Blerick, 18 september 2018

Onderwerp: korte reactie Nota van Zienswijzen / locatiestudie zoekgebieden voor windenergie
Provincie Limburg d.d. 16.08.2018

Gebied 131, locatie Greenport

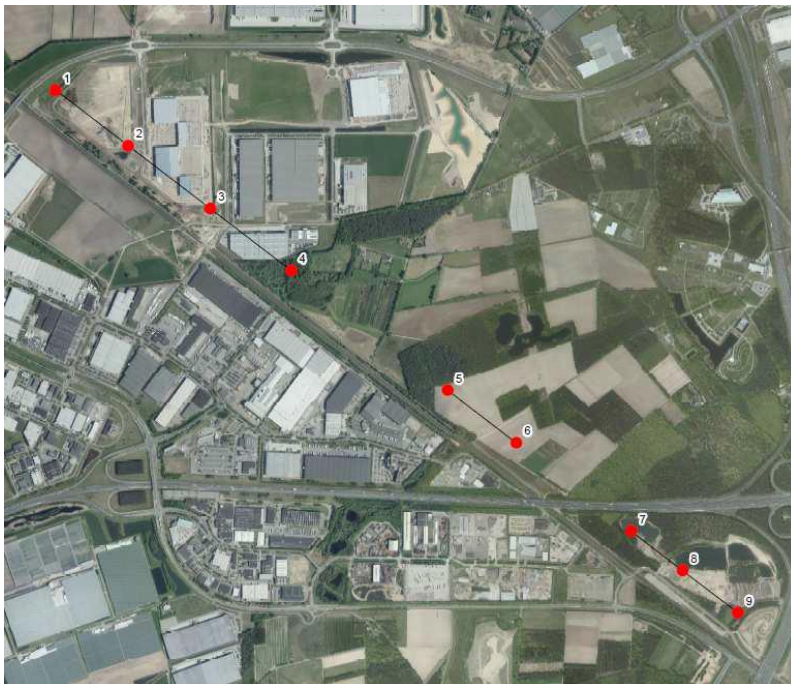
Wij zien op het kaartje in feite het deel van het voorkeursgebied van het POL 2014 waar de 4 windturbines zijn gepland waar wij mee kunnen leven. **Er is geen sprake meer van 5 windturbines richting Blerick**, die buiten het voorkeursgebied liggen. Anders gezegd, bij het zoeken naar geschikte locaties valt een groot gedeelte van het huidige plan "Windpark Greenport Venlo" weg! **Het huidige plan is daarmee in feite ook afgekeurd.** (Zie ook belijning zoekgebied op kaartje locatiestudie.)
